СОЕДИНЕНИЯ ТРУБОПРОВОДОВ РЕЗЬБОВЫЕ.

ШТУЦЕРА ПРОХОДНЫЕ

ГОСТ

Изменение № 3 ГОСТ 21856—78 Соединения трубопроводов резьбовые. Штуцера проходные. Конструкция и размеры

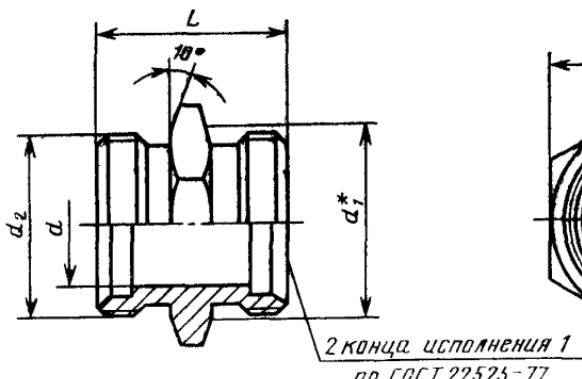
Пункт 2. Чертеж. Заменить значение шероховатости: $Rz40$ на 12,5; таблица. Графа «Наружный диаметр трубы D_n ». Для группы 2 заменить значения: 16 на (16); 34 на (34);

Пункт 2. Чертеж. Заменить значение: 10° на 10° max;
